工程指示 / 要求簡箋(E.I.)

工程指示編號：EI / 1920 / 20

工程編號：J - 852

工程項目：佛沙窗 - 扇撐用不銹鋼加力巴 (廠用)

類別	配件	物料號	24" 扇撐加力巴 (扇上用) (美國標)	
制圖	Jsaon	2020.06.02	圖號	J852-PW-05 ✓
修改	A	B	數量	714+20=734 (支)
日期	2020.06.04	2020.06.17	單件重量(KG)	0.118

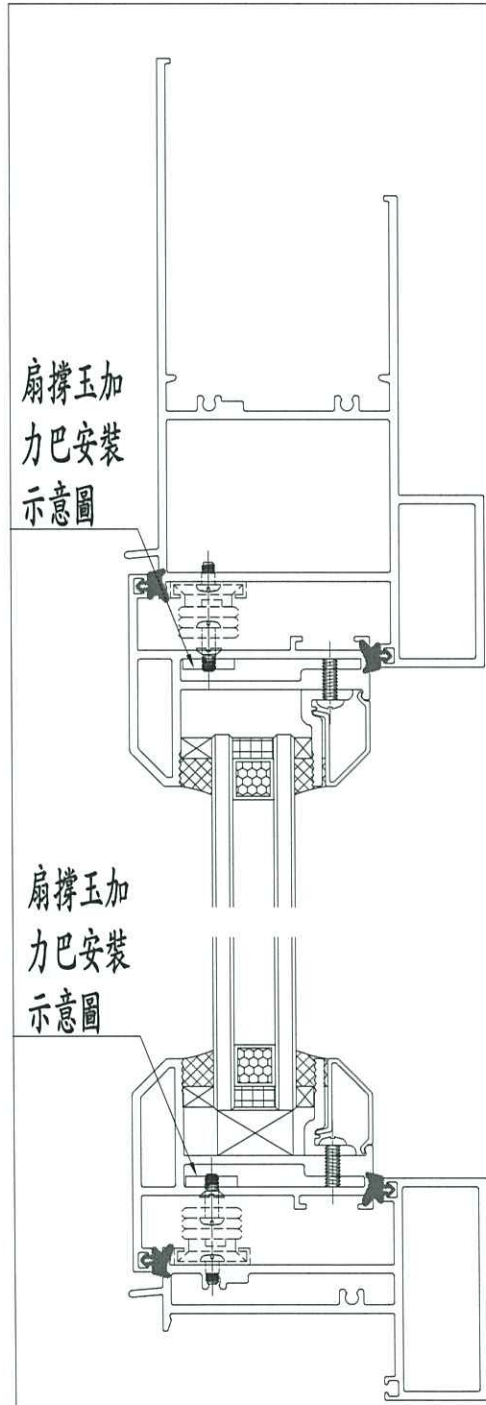
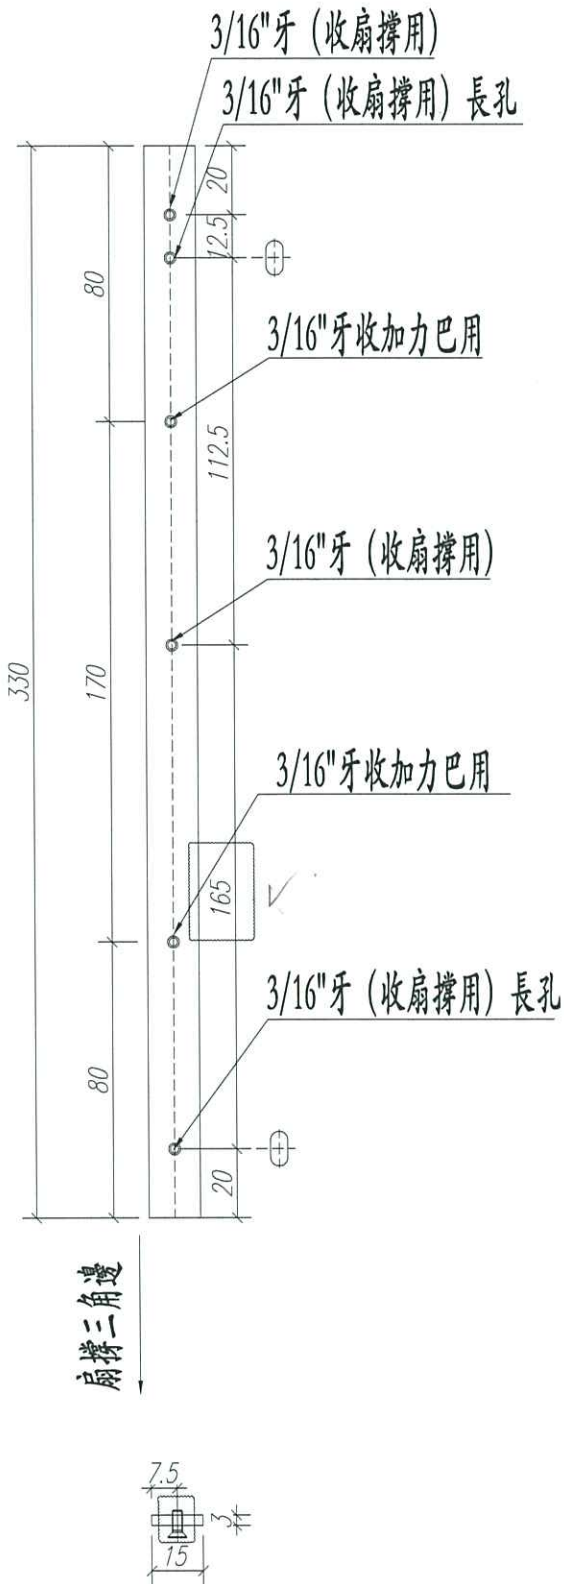
B 版：因 A 版(PW05,06) 標注尺寸數字有誤，不能生產，要修正。另改不要開平頭孔。
